Skaidi Alpin AS

TILSYNSRAPPORT NR. 22/634-7 med pålegg og vedtak om stans

Dette tilsynet omfatter anlegg 2.19.006 og 2.19.007 hos Skaidi Alpin AS. Det er gjennomført som et tilsynsmøte via Teams 8. april 2022 og en stedlig verifikasjon 21. april 2022. Tilsynet er tematisk avgrenset og knyttet til sikkerhetsstyringssystem og rapportering av hendelser/ulykker. Tilsynet er basert på stikkprøver og derfor kan det være mangler som ikke er avdekket. Vi gjør oppmerksom på at virksomheten har ansvaret for sikkerheten ved anleggene. Virksomheten plikter selv å undersøke om eventuelle avvik gjelder for andre deler av anleggene enn det som ble valgt ut til stikkprøver.

Avvik 3:

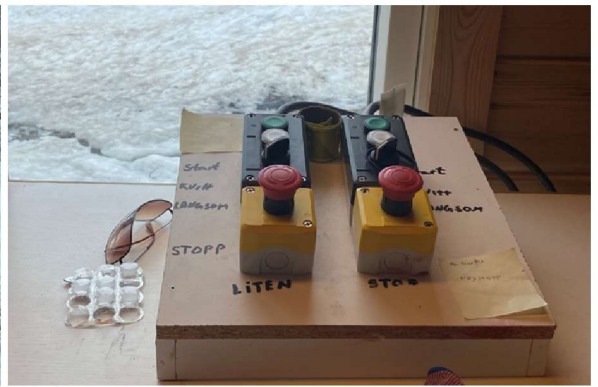
Skiheisene driftes ikke alltid med tilstrekkelig bemanning.

Begge skitrekk kjøres som oftest av bare en person fra kjørebue. Det er som regel en person til på jobb, men denne er ikke fast verken i kjørebue eller ute.

Forskriftskravet til bemanning sier at skitrekk skal ha en kjører ved påstigningsplass. Dette kravet gjelder for hvert skitrekk. Kjørerplass på Skaidi er om lag 50 meter fra hver av skitrekke, men det er klar sikt til skitrekke så lenge det ikke befinner seg personer eller annet som hindrer sikten mellom kjørerplassering og påstigningsplass. Det er ikke montert kamera som viser påstigningsplassene. For at bemanningskravet skal være ivarett slik skitrekke driftes i dag forutsettes det at det er klar sikt og at det ikke er samtidig påstigning på begge skitrekk. Dette er ikke slik skitrekke normalt driftes.

I inspeksjonsrapporten fra førstegangstilsynet som ble foretatt av skitrekke i 2007, ble det skrevet følgende «Det er for stor avstand og for dårlig oversikt fra varmestue til at skitrekk kan kjøres derfra. Påstigningsplassen må derfor alltid være betjent, kjørebu anbefales satt opp.»

Basert på dette anses Skaidi å ikke etterleve kravet til bemanning av skitrekke.

Virksomheten må sørge for at skitrekke har tilstrekkelig bemanning når de kjøres. Virksomheten skal utbedre avviket, og sende en beskrivelse av hvordan avviket er utbedret til SJT innen **1. desember 2022**.

Avvik 11:

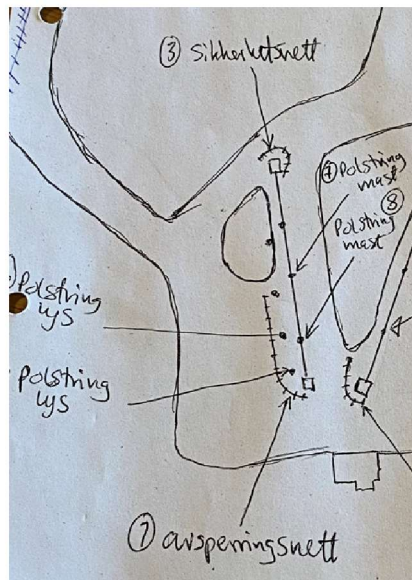
Avstigning på skiheis 2.19.006 Skaidi kort er ikke i henhold til driftstillatelsen.

- Det er en kryssende nedfart mellom avstigningsplass for skitrekket og området der snorbryter står.
- Første snorbryter etter avstigning er montert om lag 30 meter etter start av avstigningsplass.
- Skissen av taubanen som ble fremlagt på verifikasjonsdagen angir ikke hvordan avstigningsplassen skal arrangeres med tanke på motslag og plassering av snorbryter.

På- og avstigning skal foregå trygt. Norsk standard NS-EN 12929-1:2015 «Sikkerhetskrav for taubaneinstallasjoner for persontransport. Generelle krav. Del 1: Krav for alle installasjoner» kapittel 7.5.5 sier at kryssende transport er forbudt innen 15 meter av avstigningsområdet der hvor medbringeren slippes. Det ble opplyst på tilsynet at det ikke benyttes skilt og andre tiltak for å styre trafikken utenfor avstigningsområdet. I tillatelsen til taubanen fra 2007 er ikke denne nedfarten markert i tegningene. Tilsynet mener denne måten å drifte anlegget på utgjør en fare for kollisjon mellom avstigende passasjerer og kjørere i nedfarten.

Ved førstegangstilsynet i 2007 ble virksomheten pålagt å arrangere avstigningsplassen i henhold til datidens gjeldende skitrekkforskrift¹ § 3.3. Denne forskriften angav lengden til avstigningsplassen til å være høyeste kjørehastighet x 2,5 sekunder, noe som tilsvarer en lengde på 7 meter. Videre sa forskriften at avstigningsplassen normalt skal avsluttes med et motslag, og mellom avstigningsplassen og vendeskiven skal det etableres en snorbryter i en høyde på ca. 1 meter over snødekket som skal automatisk stoppe skitrekket dersom kjørende skulle kjøre forbi avstigningsplassen uten å ha sluppet medbringeren. Det står normalt beskrevet i leverandørens driftsinstrukser hvordan avstigningsplassen skal utformes.

Tilsynet mener at slik avstigningen var utformet og driftet ved tilsynstidspunkt ikke samsvarer med opprinnelig tillatelse og kan utgjøre en fare for de kjørende av taubanen.

Virksomheten skal utbedre avviket, og sende en beskrivelse, for eksempel en arrangementsplan av taubanen, som viser hvordan avviket er utbedret til SJT innen **1. desember 2022**.
